第9条 溢水による損傷の防止等（別添1 添付資料10）

大阪発電所3/4号炉	女川原子力発電所2号炉	泊発電所3号炉	相違理由																																																																													
	<p style="text-align: right;">添付資料 12</p> <p>開口部等からの流出流量の評価</p> <p>1. はじめに 没水高さが高くなるようなエリアについて、扉開運用などにより流下開口を設置し、ある没水高さ以上とならないよう対策を実施している。ここでは、流下開口を設置しているエリアについて、流下開口からの流出流量が想定破損による系統流量を上回ることを確認する。</p> <p>2. 流下開口設置エリア 流下開口が設置してある区画を、表1に示す。</p> <p style="text-align: center;">表1 流下開口設置区画(1/2)</p> <table border="1" data-bbox="696 691 1272 1187"> <thead> <tr> <th>建屋</th> <th>区画番号</th> <th>流下開口</th> <th>数量</th> </tr> </thead> <tbody> <tr><td rowspan="20">原子炉建屋原子炉棟</td><td>R-1F-5</td><td>扉（開運用）</td><td>2</td></tr> <tr><td>R-B1F-1</td><td>扉（開運用）</td><td>2</td></tr> <tr><td>R-B2F-1</td><td>扉（開運用）</td><td>2</td></tr> <tr><td>R-3F-1</td><td>ハッチ（開運用）</td><td>1</td></tr> <tr><td>R-2F-3</td><td>ハッチ(大物搬入口)</td><td>1</td></tr> <tr><td>R-B2F-2</td><td>ハッチ（グレーチング）</td><td>1</td></tr> <tr><td>R-B2F-3</td><td>ハッチ（グレーチング）</td><td>1</td></tr> <tr><td>R-M2F-1</td><td>吹抜</td><td>1</td></tr> <tr><td>R-M2F-2</td><td>吹抜</td><td>1</td></tr> <tr><td>R-M2F-3</td><td>吹抜</td><td>1</td></tr> <tr><td>R-M2F-5</td><td>吹抜</td><td>1</td></tr> <tr><td>R-M2F-6</td><td>吹抜</td><td>

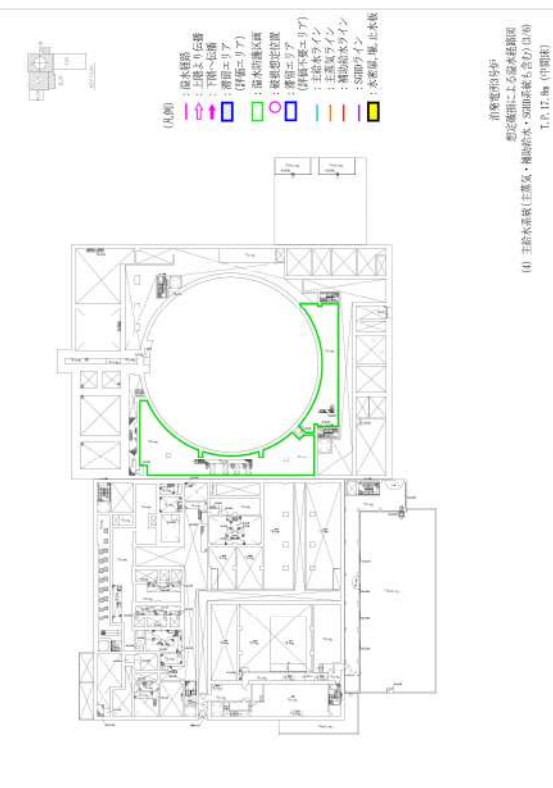
大阪発電所3/4号炉	女川原子力発電所2号炉	泊発電所3号炉	相違理由
 <p data-bbox="280 986 674 1007">枠組みの範囲は機密に係る事項ですので公開することはできません。</p>		<p data-bbox="1294 177 1859 197">(3) 主給水系統（主蒸気・補助給水・SGBD系統も含む）</p>  <p data-bbox="1780 236 1848 491">(4) 主給水系統(主蒸気・補助給水・SGBD系統も含む) (1/6)</p>	<p data-bbox="1874 177 2132 197">記載方針の相違</p> <p data-bbox="1874 213 2132 405">女川では、地震起因、消火水放水、想定破損による溢水によらず防護区画図上に溢水の伝播経路を示しているが、泊は溢水源によって溢水経路及び溢水防護区画を設定している。（大阪と同様）</p>

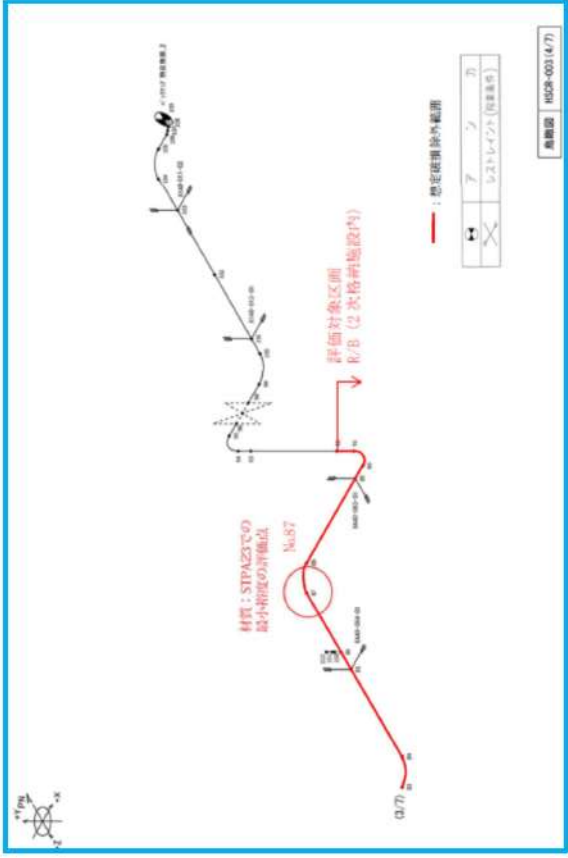
大阪発電所3/4号炉	女川原子力発電所2号炉	泊発電所3号炉	相違理由
	 <p data-bbox="779 1066 1182 1088">図1 HS-001 解析モデル図（最小裕度の範囲）</p>	 <p data-bbox="1290 1066 1854 1088">図2 蒸気発生器ブローダウン系統配管 解析モデル図（最小裕度の範囲）</p>	<p data-bbox="1872 185 2134 207">記載方針の相違</p> <p data-bbox="1872 213 2134 236">応力評価の対象とした系統の相違</p>

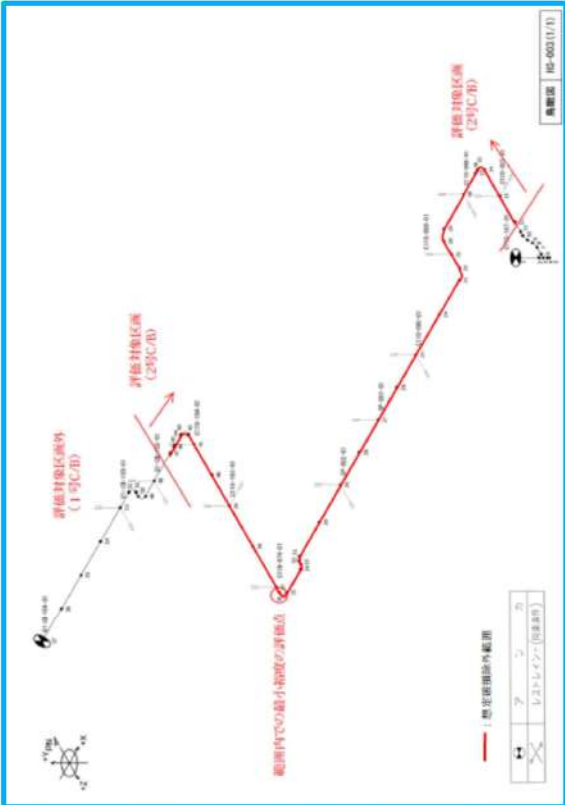
大阪発電所3/4号炉	女川原子力発電所2号炉	泊発電所3号炉	相違理由
	 <p data-bbox="779 1129 1178 1153">図2 HS-002 解析モデル図（最小裕度の範囲）</p>	 <p data-bbox="1323 1129 1807 1153">図3 主蒸気系統配管 解析モデル図（最小裕度の範囲）</p>	<p data-bbox="1868 178 2105 233">記載方針の相違 応力評価の対象とした系統の相違</p> <p data-bbox="1868 1098 1989 1121">記載表現の相違</p>

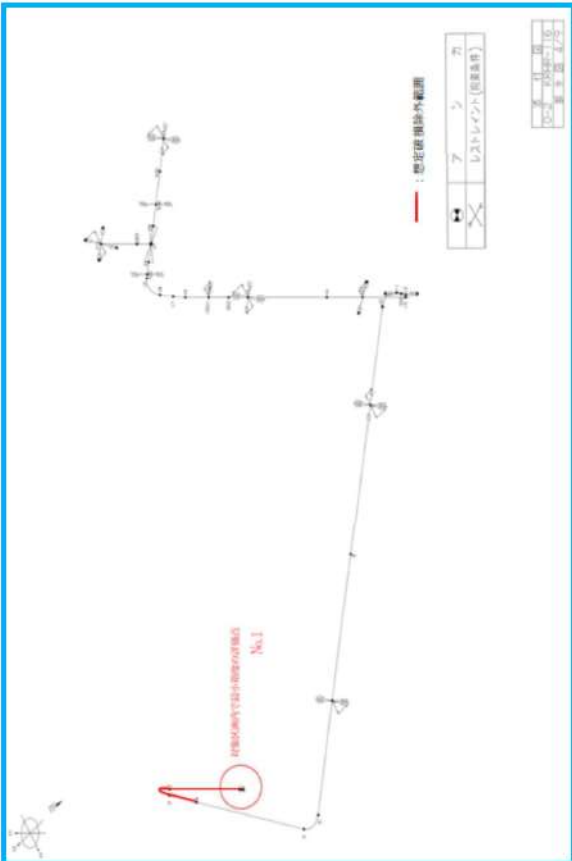
大阪発電所3/4号炉	女川原子力発電所2号炉	泊発電所3号炉	相違理由
	 <p data-bbox="779 1134 1189 1155">図1 HNCW-41 解析モデル図（最小裕度の範囲）</p>	 <p data-bbox="1323 1134 1809 1155">図2 水消火系統配管 解析モデル図（最小裕度の範囲）</p>	<p data-bbox="1874 181 2130 236">記載方針の相違 応力評価の対象とした系統の相違</p> <p data-bbox="1874 1134 1995 1155">記載表現の相違</p>

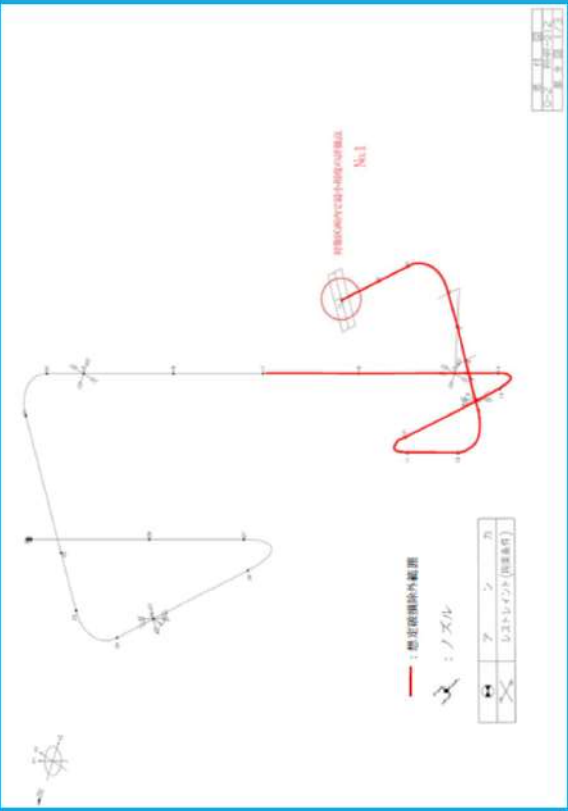
大阪発電所3/4号炉	女川原子力発電所2号炉	泊発電所3号炉	相違理由
	 <p data-bbox="772 1066 1187 1090">図2 RHR-007 解析モデル図（最小裕度の範囲）</p>		<p data-bbox="1865 180 2136 236">記載方針の相違 応力評価の対象とした系統の相違</p> <p data-bbox="1865 1066 1993 1090">記載表現の相違</p>

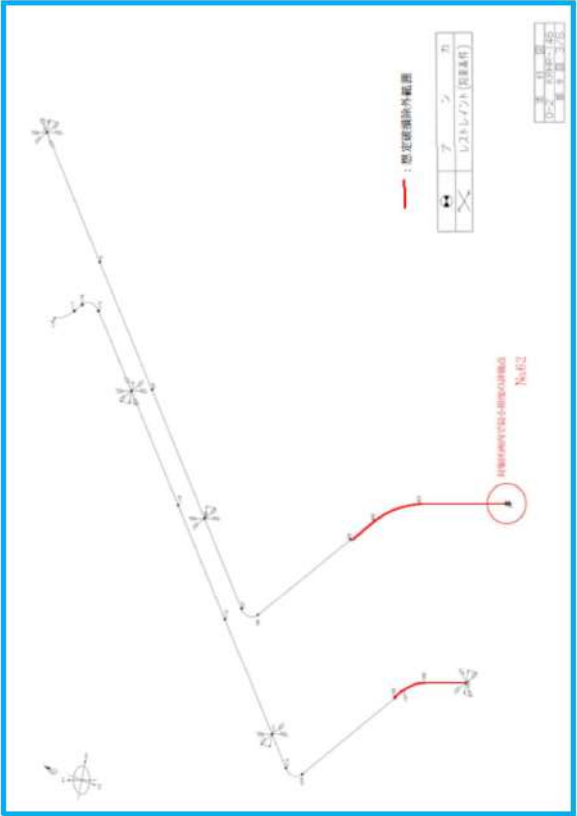
大阪発電所3/4号炉	女川原子力発電所2号炉	泊発電所3号炉	相違理由
	 <p data-bbox="770 1066 1189 1088">図3 KRHR-116 解析モデル図（最小裕度の範囲）</p>		<p data-bbox="1874 180 2136 236">記載方針の相違 応力評価の対象とした系統の相違</p> <p data-bbox="1874 1066 2136 1088">記載表現の相違</p>

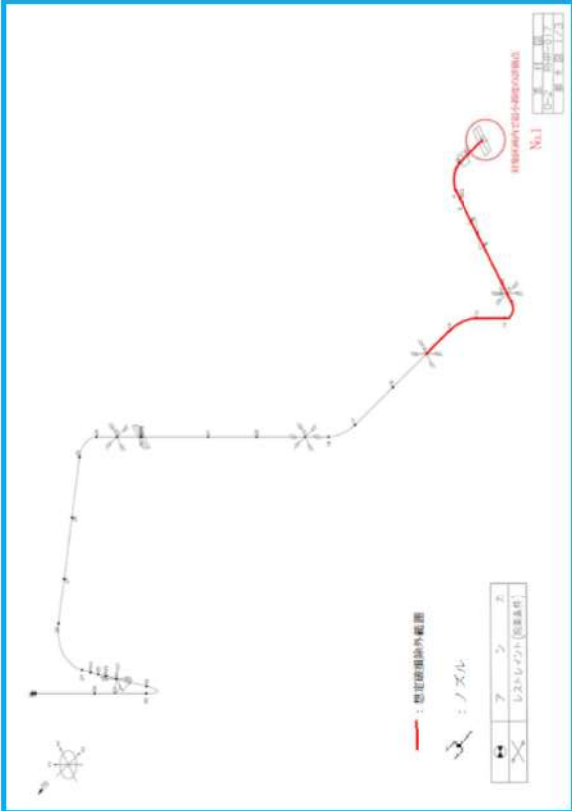
大阪発電所3/4号炉	女川原子力発電所2号炉	泊発電所3号炉	相違理由
	 <p data-bbox="779 1034 1191 1056">図4 RHR-012 解析モデル図 (最小裕度の範囲)</p>		<p data-bbox="1872 185 2134 236">記載方針の相違 応力評価の対象とした系統の相違</p> <p data-bbox="1872 1034 2134 1056">記載表現の相違</p>

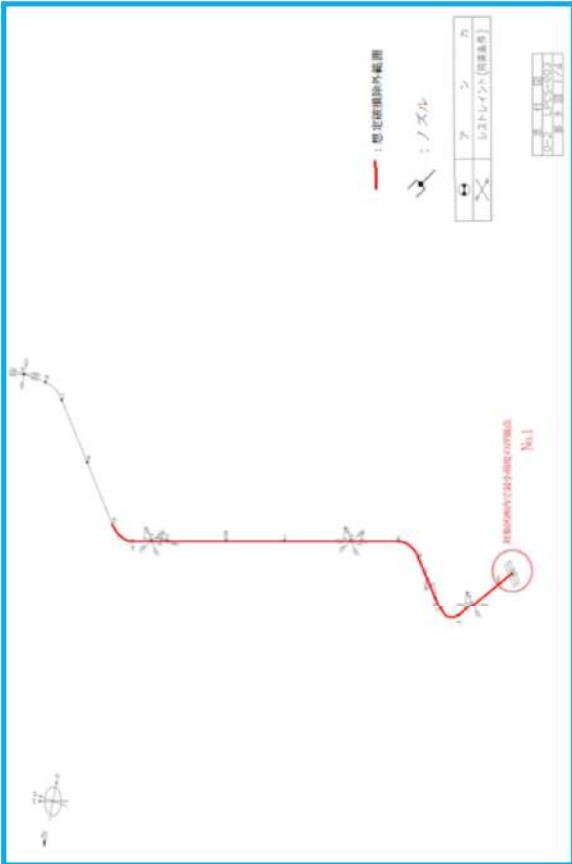
大阪発電所3/4号炉	女川原子力発電所2号炉	泊発電所3号炉	相違理由
	 <p data-bbox="772 1029 1191 1056">図5 KRHR-146 解析モデル図 (最小裕度の範囲)</p>		<p data-bbox="1870 178 2134 236">記載方針の相違 応力評価の対象とした系統の相違</p> <p data-bbox="1870 1029 2134 1056">記載表現の相違</p>

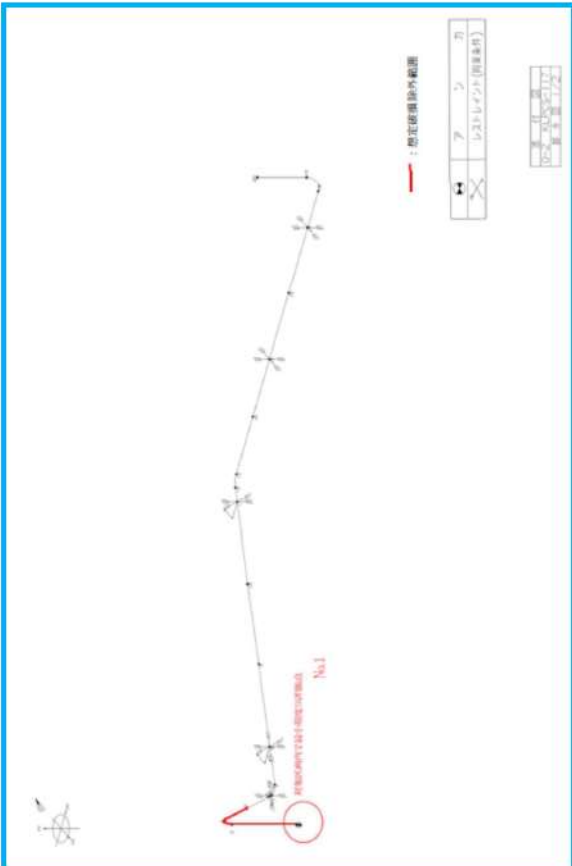
大阪発電所3/4号炉	女川原子力発電所2号炉	泊発電所3号炉	相違理由
	 <p>図6 RHR-017 解析モデル図（最小裕度の範囲）</p>		<p>記載方針の相違 応力評価の対象とした系統の相違</p> <p>記載表現の相違</p>

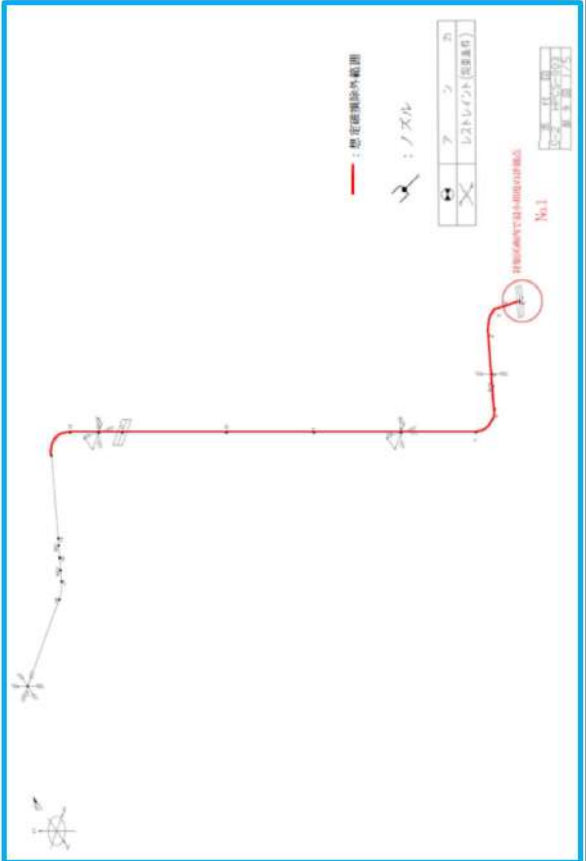
大阪発電所3/4号炉	女川原子力発電所2号炉	泊発電所3号炉	相違理由
	 <p data-bbox="770 1066 1189 1088">図7 LPCS-003 解析モデル図（最小裕度の範囲）</p>		<p data-bbox="1874 180 2136 236">記載方針の相違 応力評価の対象とした系統の相違</p> <p data-bbox="1874 1034 2136 1056">記載表現の相違</p>

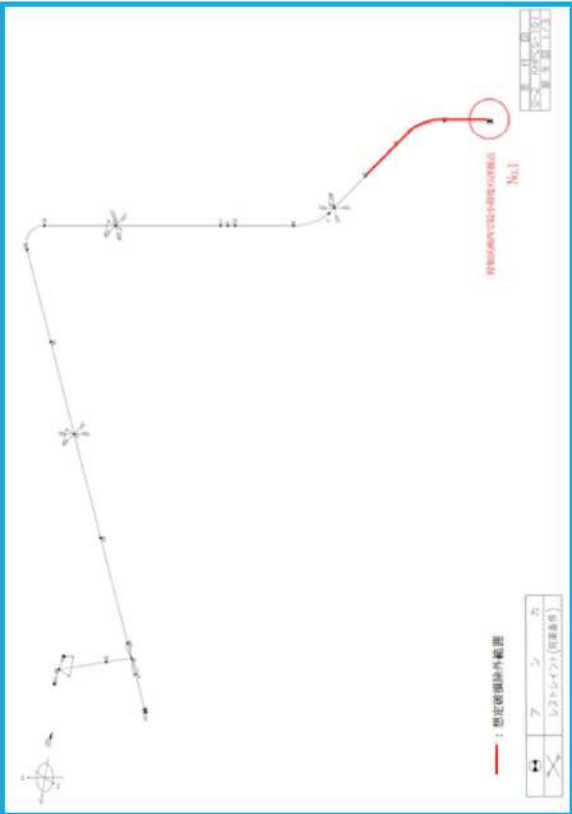
大阪発電所3/4号炉	女川原子力発電所2号炉	泊発電所3号炉	相違理由
	 <p data-bbox="761 1061 1198 1093">図8 KLPCS-117 解析モデル図（最小裕度の範囲）</p>		<p data-bbox="1870 175 2132 231">記載方針の相違 応力評価の対象とした系統の相違</p> <p data-bbox="1870 1029 2132 1053">記載表現の相違</p>

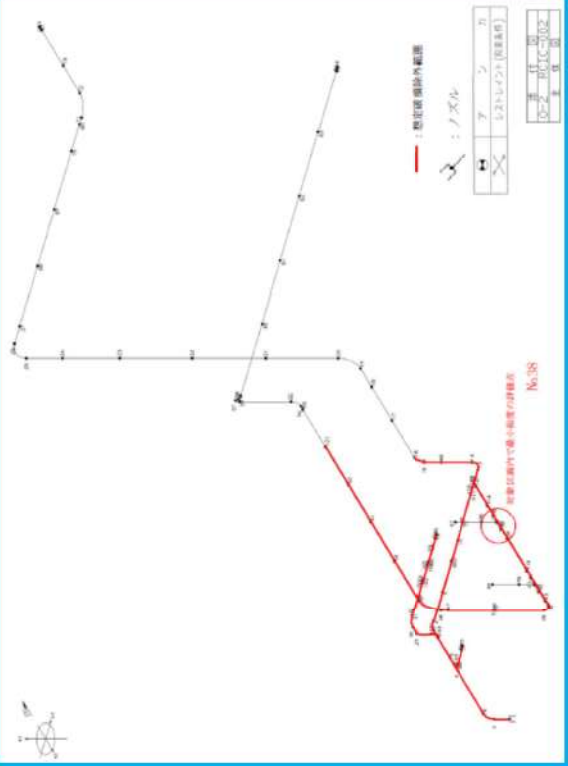
大阪発電所3/4号炉	女川原子力発電所2号炉	泊発電所3号炉	相違理由
	 <p>図9 HPCS-003 解析モデル図（最小裕度の範囲）</p>		<p>記載方針の相違 応力評価の対象とした系統の相違</p> <p>記載表現の相違</p>

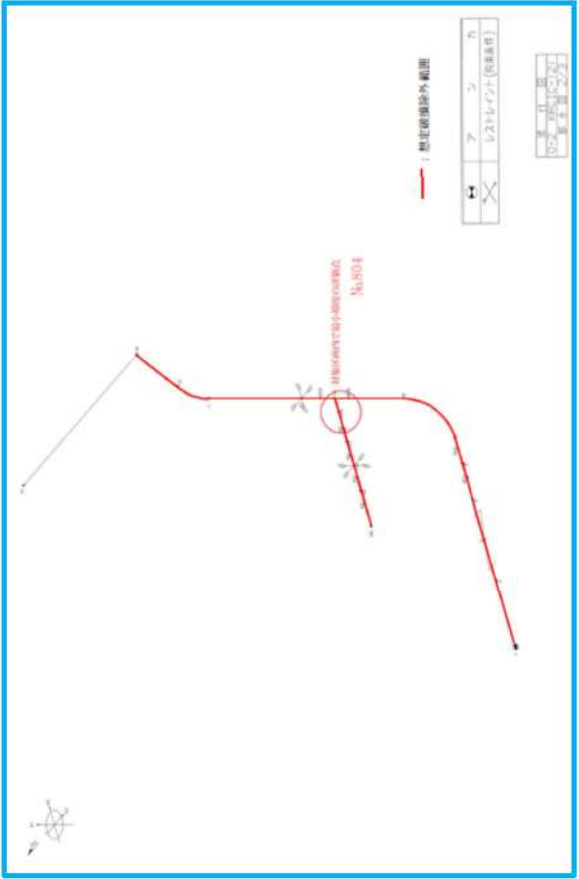
大阪発電所3/4号炉	女川原子力発電所2号炉	泊発電所3号炉	相違理由
	 <p data-bbox="757 1029 1198 1053">図10 KHPCS-001 解析モデル図 (最小裕度の範囲)</p>		<p data-bbox="1868 180 2130 236">記載方針の相違 応力評価の対象とした系統の相違</p> <p data-bbox="1868 1029 1995 1053">記載表現の相違</p>

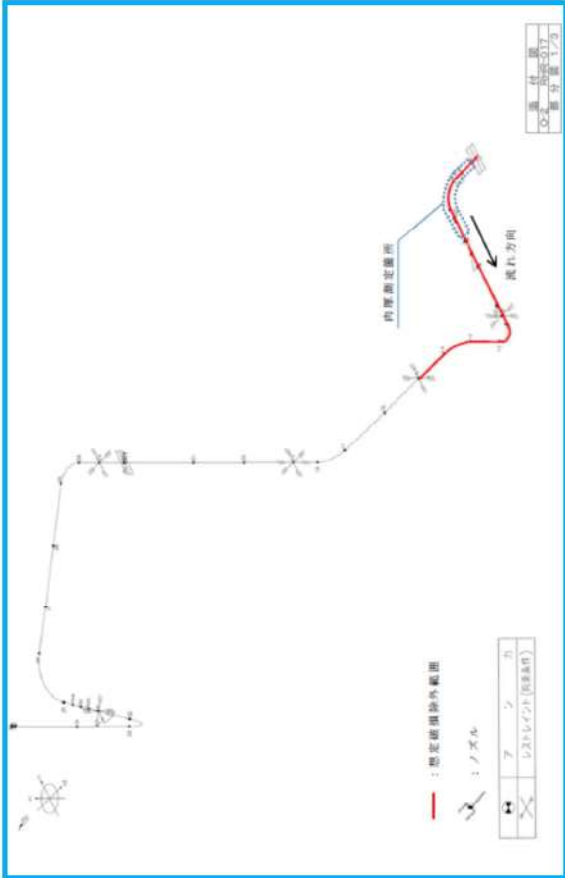
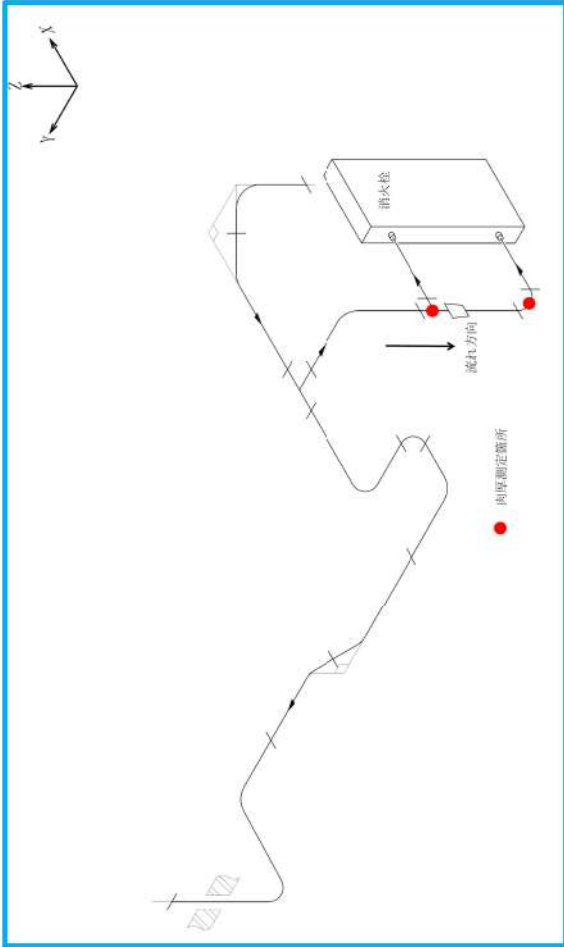
大阪発電所3/4号炉	女川原子力発電所2号炉	泊発電所3号炉	相違理由
	 <p data-bbox="864 1062 1097 1091">図1 肉厚測定箇所 (HNCW)</p>	 <p data-bbox="1388 1062 1742 1091">図1 肉厚測定箇所 (水消火系統) (1/5)</p>	<p data-bbox="1872 178 1993 236">記載方針の相違 対象系統の相違</p> <p data-bbox="1872 1062 1993 1091">記載表現の相違</p>

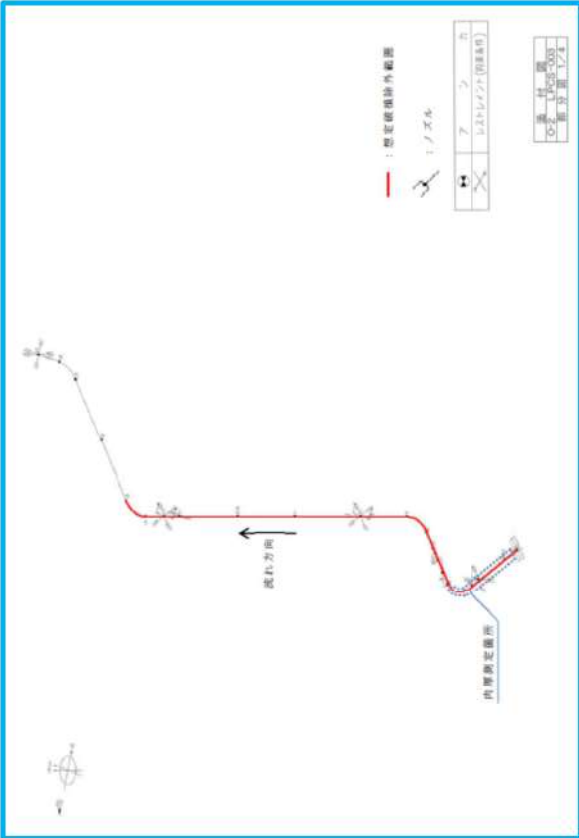
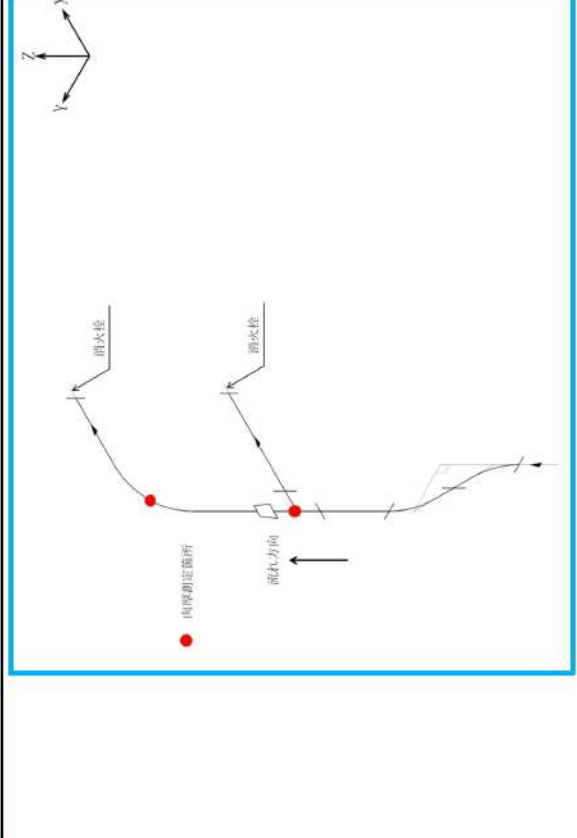
大阪発電所3/4号炉	女川原子力発電所2号炉	泊発電所3号炉	相違理由
	 <p data-bbox="824 1027 1133 1056">図2 肉厚測定箇所 (RHR(A), (B))</p>	 <p data-bbox="1388 1027 1742 1056">図1 肉厚測定箇所 (水消火系統) (2/5)</p>	<p data-bbox="1872 178 1993 236">記載方針の相違 対象系統の相違</p> <p data-bbox="1872 1027 1993 1056">記載表現の相違</p>

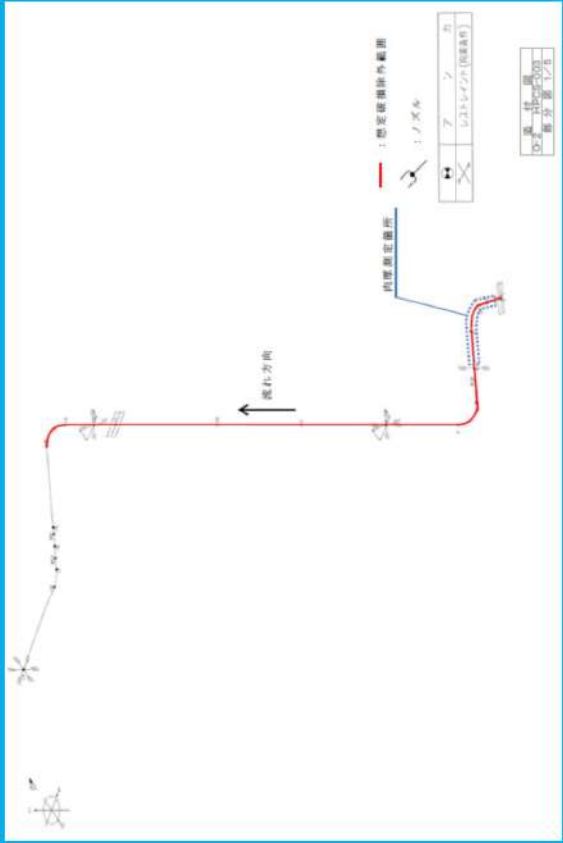
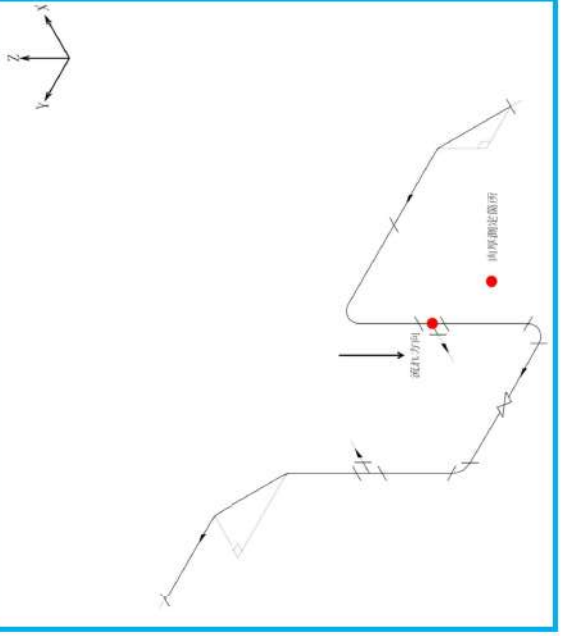
大阪発電所3/4号炉	女川原子力発電所2号炉	泊発電所3号炉	相違理由
	 <p data-bbox="853 1198 1106 1225">図3 肉厚測定箇所 (RHR(C))</p>	 <p data-bbox="1391 1198 1742 1225">図1 肉厚測定箇所 (水消火系統) (3/5)</p>	<p data-bbox="1865 180 1995 236">記載方針の相違 対象系統の相違</p> <p data-bbox="1865 1198 1995 1225">記載表現の相違</p>

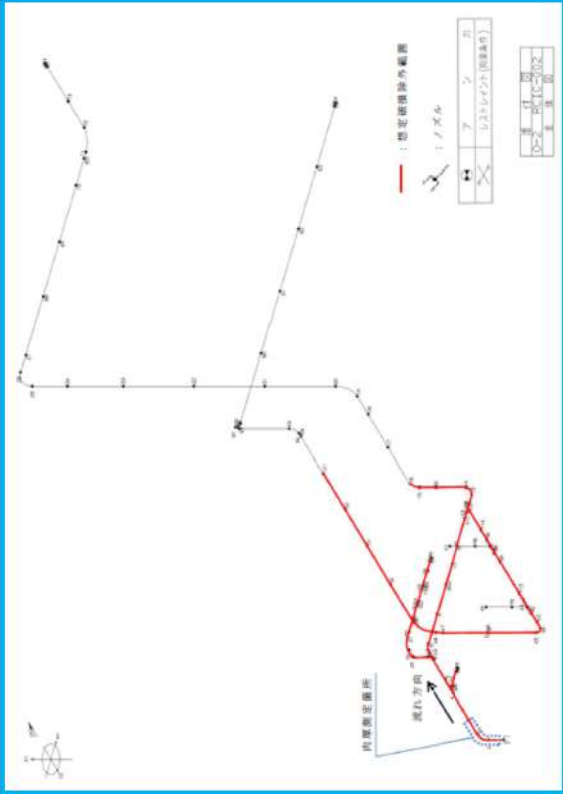
大阪発電所3/4号炉	女川原子力発電所2号炉	泊発電所3号炉	相違理由
	 <p data-bbox="862 1061 1097 1093">図4 肉厚測定箇所 (LPCS)</p>	 <p data-bbox="1388 1061 1736 1093">図1 肉厚測定箇所 (水消火系統) (4/5)</p>	<p data-bbox="1870 183 1993 231">記載方針の相違 対象系統の相違</p> <p data-bbox="1870 1061 1993 1093">記載表現の相違</p>

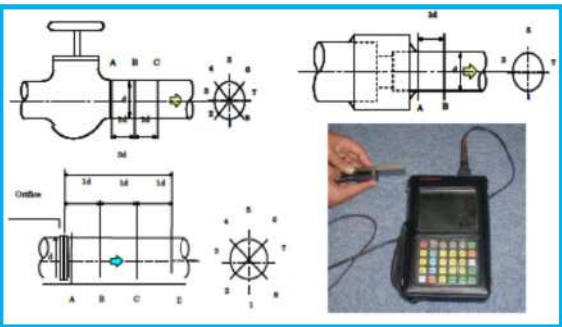
大阪発電所3/4号炉	女川原子力発電所2号炉	泊発電所3号炉	相違理由
	 <p data-bbox="862 1061 1097 1093">図5 肉厚測定箇所（HPCS）</p>	 <p data-bbox="1388 1061 1736 1093">図1 肉厚測定箇所（水消火系統）（5/5）</p>	<p data-bbox="1870 183 1993 239">記載方針の相違 対象系統の相違</p> <p data-bbox="1870 1061 1993 1093">記載表現の相違</p>
